－ 改善箇所説明図 －

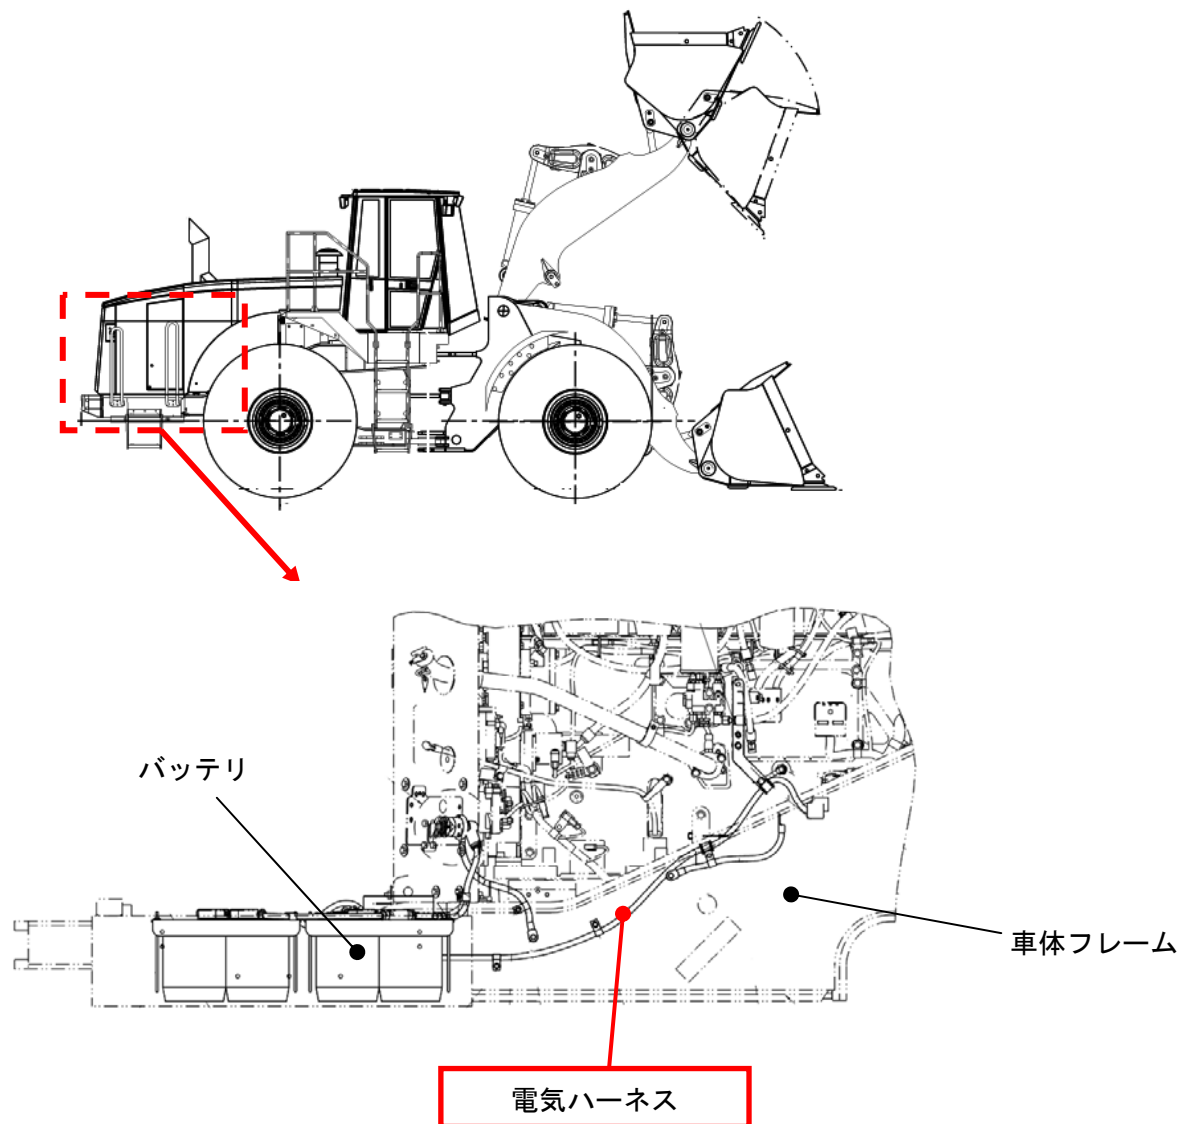
基準不適合発生箇所

車体後方フレーム内側にあるエンジン始動用モータとバッテリーをつなぐ電気ハーネスにおいて、製造上のバラつきにより固定位置が不適切となっている場合がある。そのため、そのままの状態で使用を続けると、電気ハーネスがフレームと干渉することで摩耗し、最悪の場合、短絡により火災が発生するおそれがある。

改善措置の内容

全車両、電気ハーネスの状態を点検し、電気ハーネスに摩耗が確認された場合は当該ハーネスを新品に交換する。電気ハーネスの固定位置が不適切な場合は正規の位置に固定する。
